VYSVĚTLENÍ, ZMĚNA NEBO DOPLNĚNÍ ZADÁVACÍ DOKUMENTACE Č. III

Revitalizace Sankturinovského domu v Kutné Hoře – Generální zhotovitel stavby
výzva k podání nabídek byla uveřejněna na profilu zadavatele dne: **22.10.2020**
spisová značka zadavatele: **KHZS0820**
(dále jen „*veřejná zakázka*“)

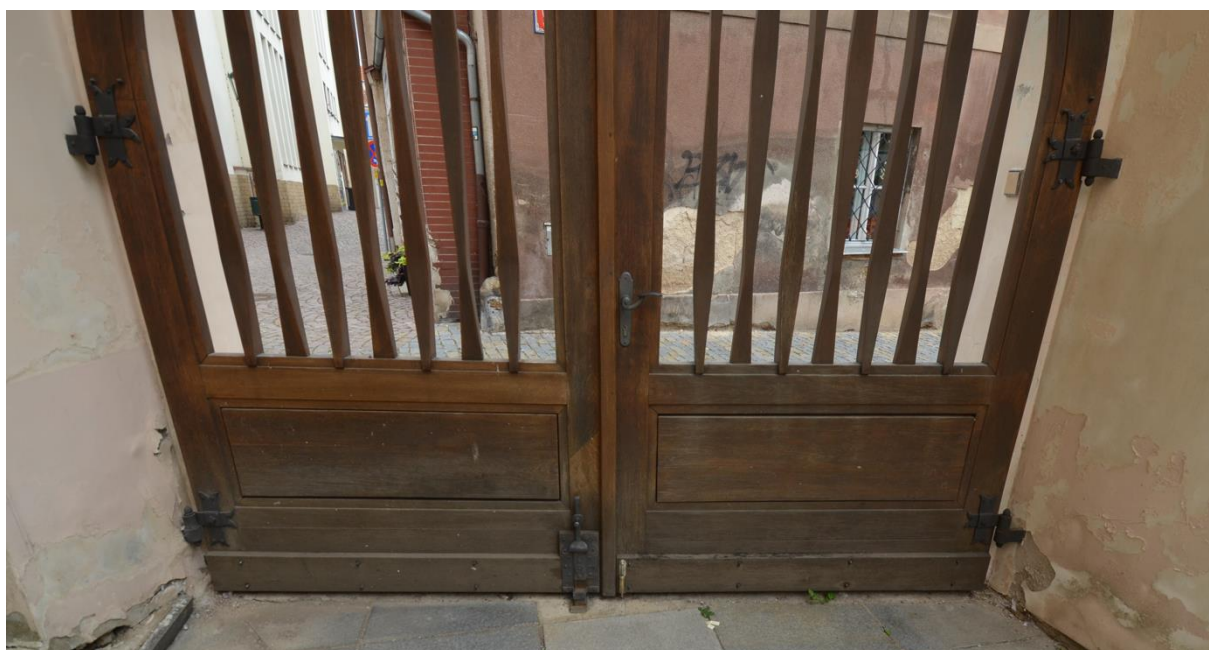
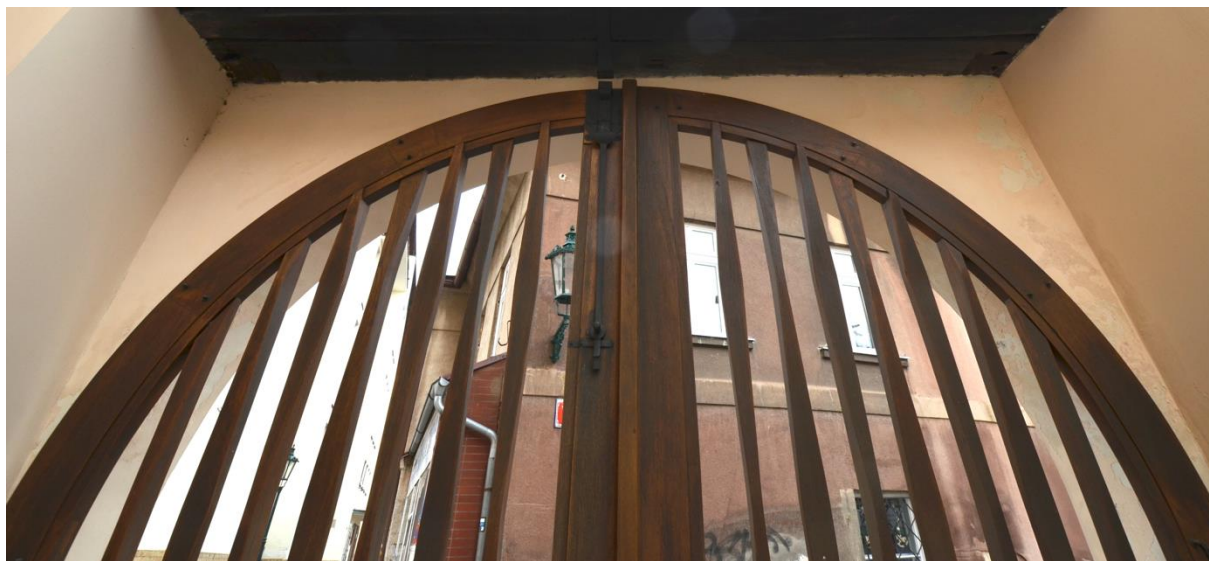
Prosíme o poskytnutí projektových podkladů k zámečnickým a kovářským prvkům určeným k repasování – prvky 1.Z-0-02, 1.Z-0-01, 1.Z-0-03, 1.Z-0-08, 1.Z-0-09, 1.Z-2-01. Ve výpisu zámečnických prvků jsme tyto specifikace nenašli – stačí schematické výkresy.

Prvky 1.Z-0-01 až 09 jsou typově shodná tyčová ocelová madla s kuličkovým zakončením. Rozměry viz specifikace vykázaného prvku.

Prvek 1.Z-2-01 je úsek kovaného zábradlí s jednodušším rostlinným motivem. Rozměry viz specifikace vykázaného prvku.
